Faites ce que je dis, ne dites pas ce que je fais: le mauvais exemple de l'Etat au barrage de Pont-et-Massène (21)

A l'occasion des travaux de vidange, de confortement et d'adaptation aux hypothèses de crues exceptionnelles, une enquête publique est menée.

L'association [Hydrauxois](#) émet les 3 observations suivantes.

projet d'évolution de l'évacuateur de crue du barrage, vu de l'aval, ©VNF.

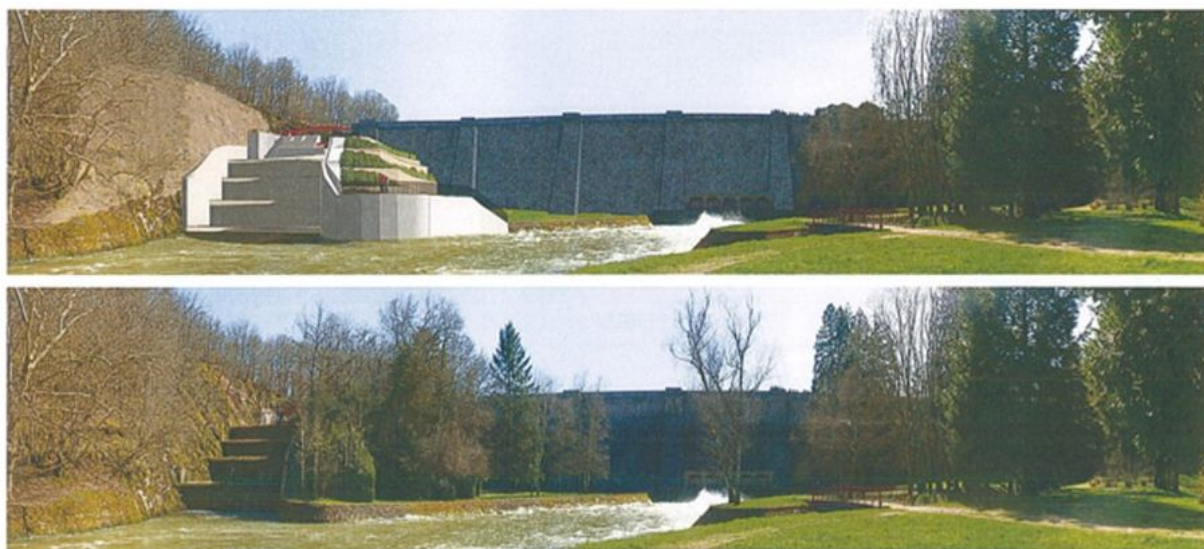
1) nous mettons en garde contre toute dégradation de l'Armançon aval par **relargages intempestifs des sédiments** lors des travaux et nous souhaitons que des **contrôles de turbidité (mesure de matières en suspension)** soient

régulièrement effectués par les services instructeurs de police et surveillance de l'eau. Par exemple, mise en place d'une station de mesure automatique haute fréquence à l'aval du barrage.

2) nous regrettons que le maître d'ouvrage (VNF) ne profite pas des travaux pour installer une **unité de production énergétique**. Le potentiel hydroélectrique du barrage est de l'ordre de 200 kW en puissance, 1.000.000 kWh en productible, soit l'équivalent consommation de 200 foyers. Le temps de retour sur investissement serait très court, l'énergie produite aurait un très bas taux carbone, l'impact sur les milieux ne serait pas aggravé par rapport à la situation actuelle. **En pleine transition énergétique, la non-installation d'une centrale hydroélectrique nous paraît en conséquence un choix anti-économique et anti-écologique.**

3) nous regrettons que le maître d'ouvrage (VNF) ne profite pas des travaux pour assurer la **continuité écologique (franchissement piscicole)** au droit du barrage de Pont-et-Massène. Celui-ci constitue le plus important obstacle au franchissement de tout le bassin versant de l'Armançon, empêchant notamment toute circulation des cyprinidés rhéophiles et des anguilles vers la tête de bassin. Nous ne comprenons pas que l'État exige d'aménager des moulins modestes et souvent franchissables, alors qu'il ne montre pas l'exemple sur les barrages dont il est gestionnaire.
